改善箇所説明図

基準不適合発生箇所

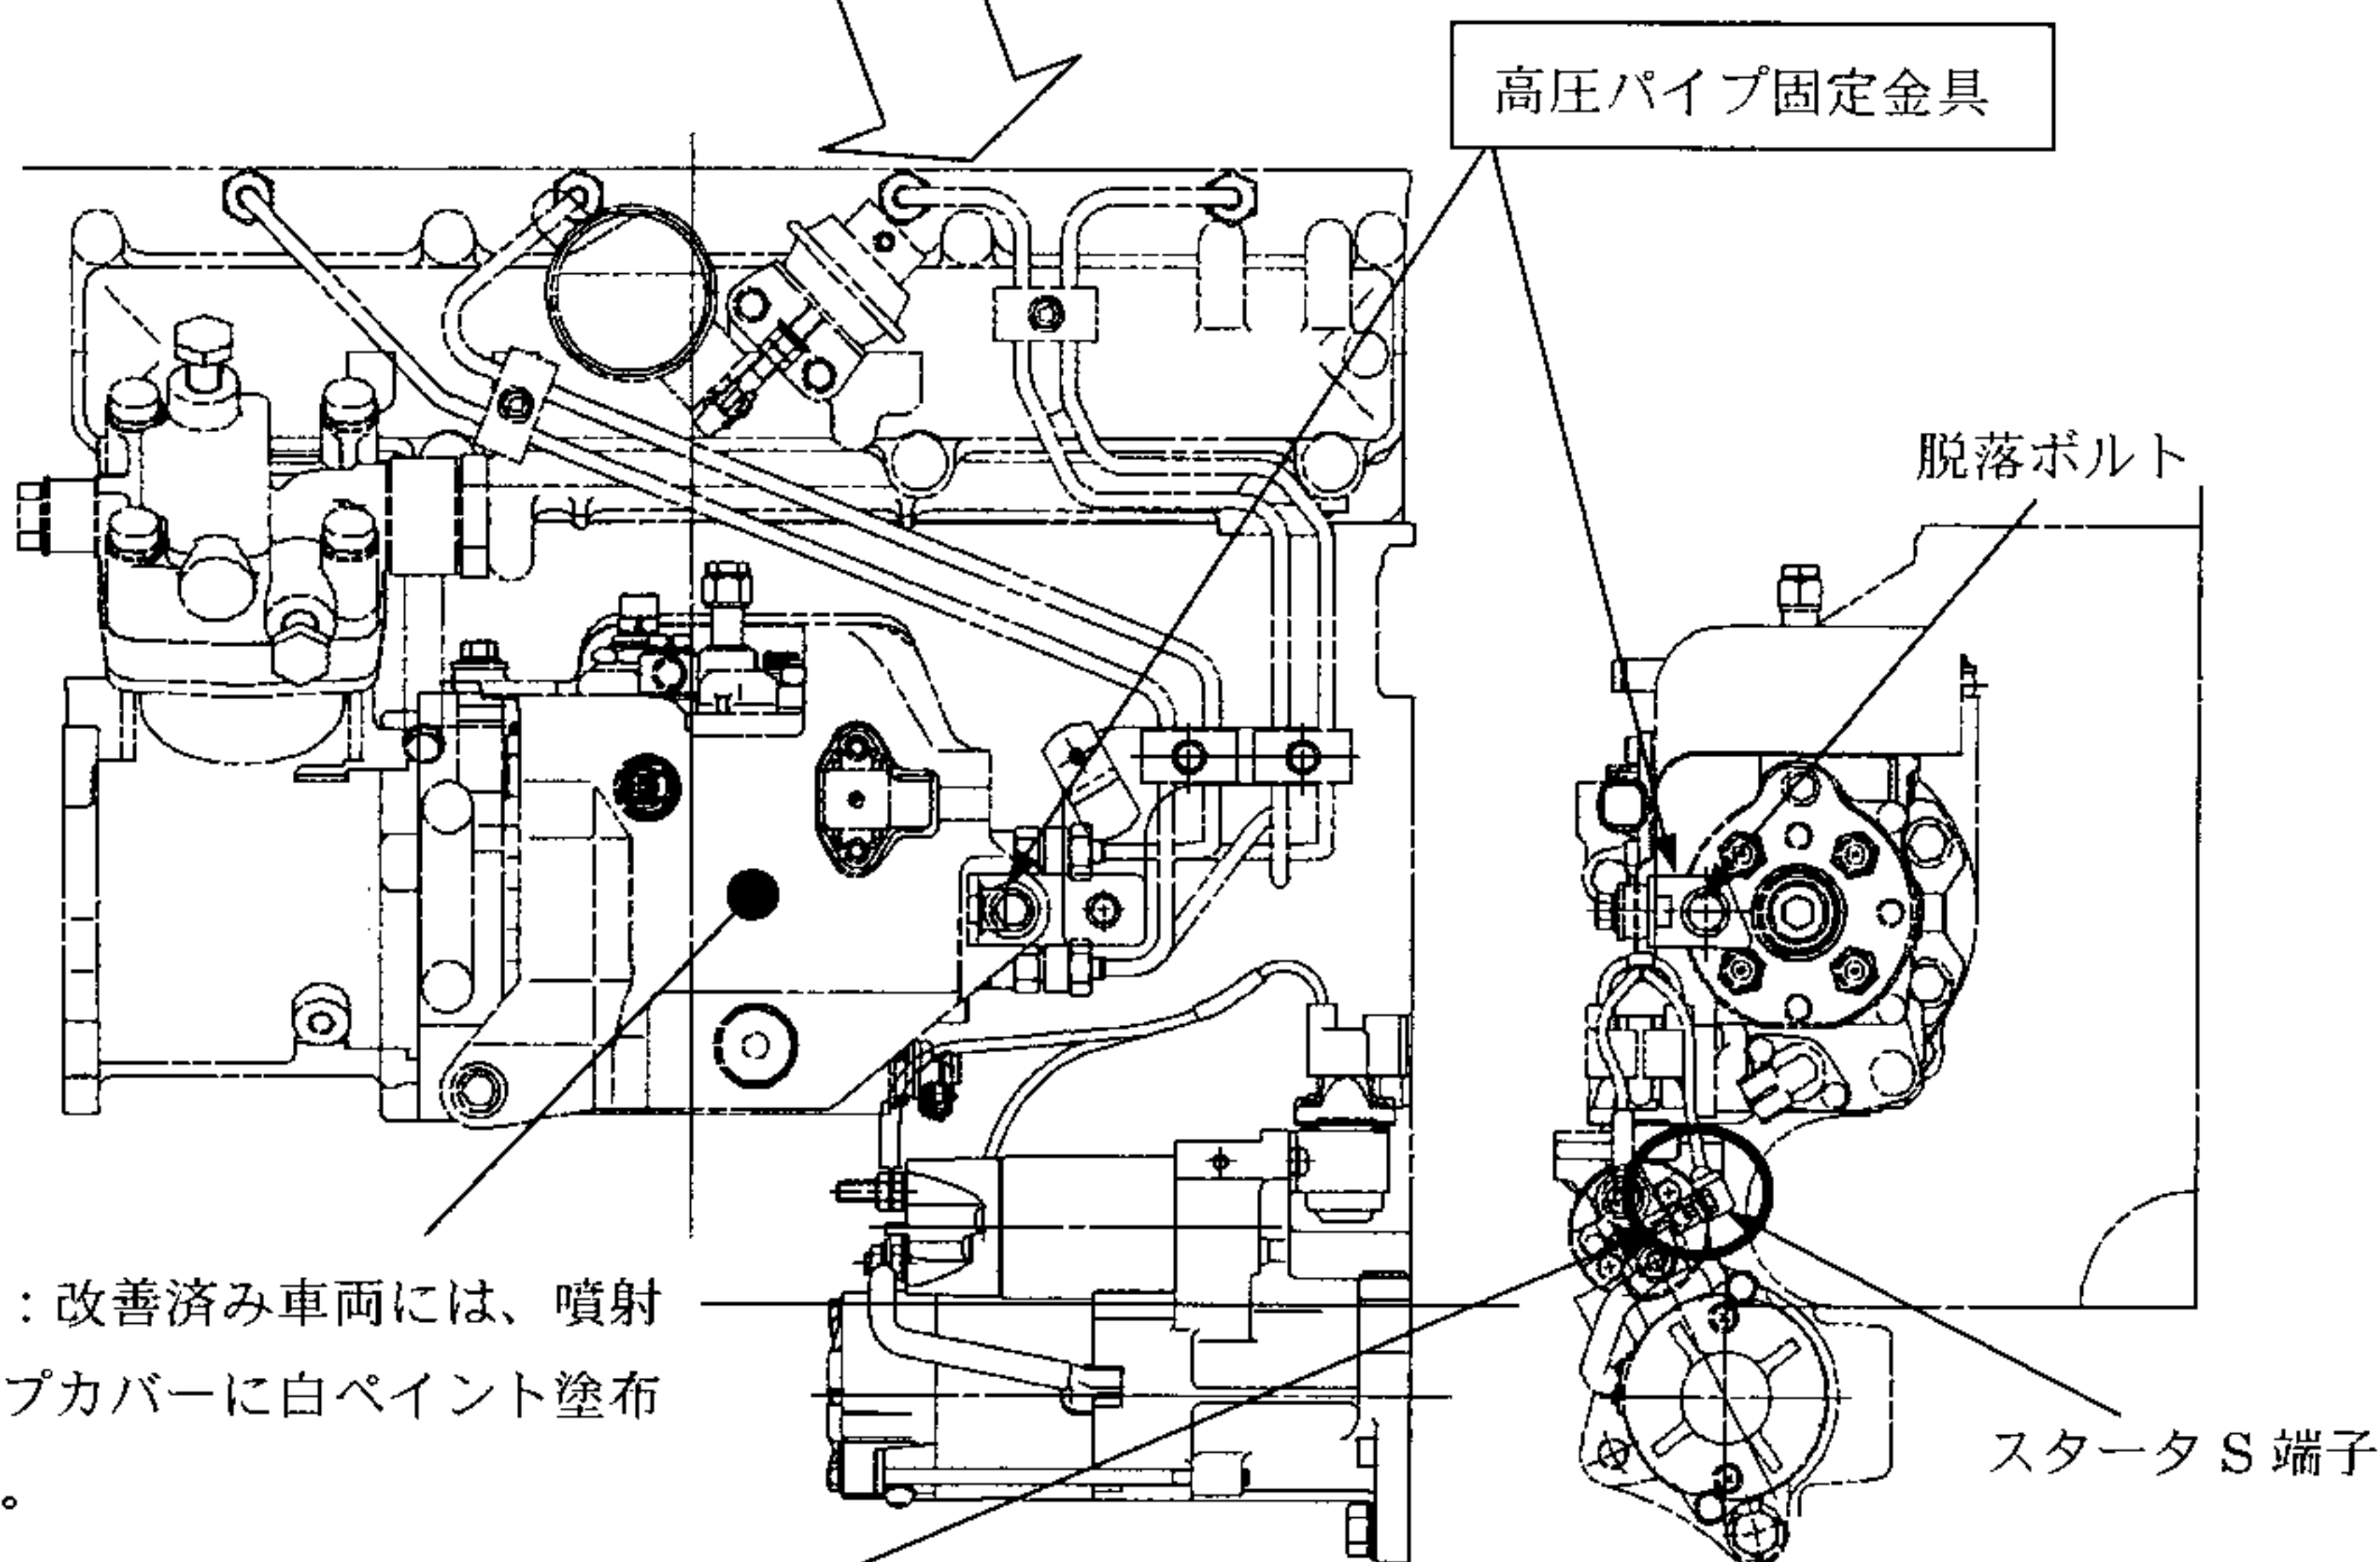
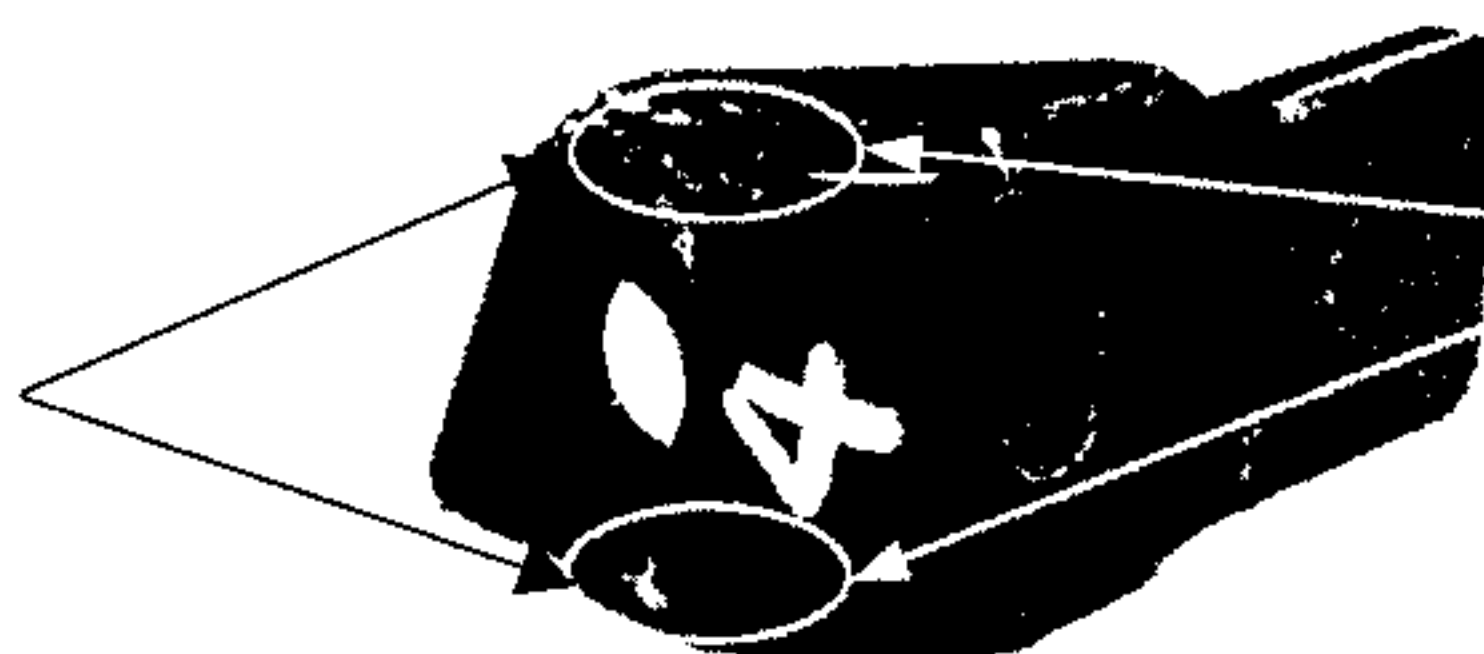
原動機の噴射ポンプの後端に取付けられている高圧パイプ固定金具の溶接部の形状が不適切なため、走行時の振動等により当該固定金具を取付けているボルトが緩んで脱落し、最悪の場合、外れたボルトがスタータの S 端子と接触し、エンジン始動時にショートして、ハーネスが焼損するおそれがある。

溶接形状が不適切(ビードが残っている。)

識別：改善済み車両には、噴射ポンプカバーに白ペイント塗布する。

全車両、高圧パイプ固定金具を良品と交換する。

溶接形状が適切(ビードが除去されている。)
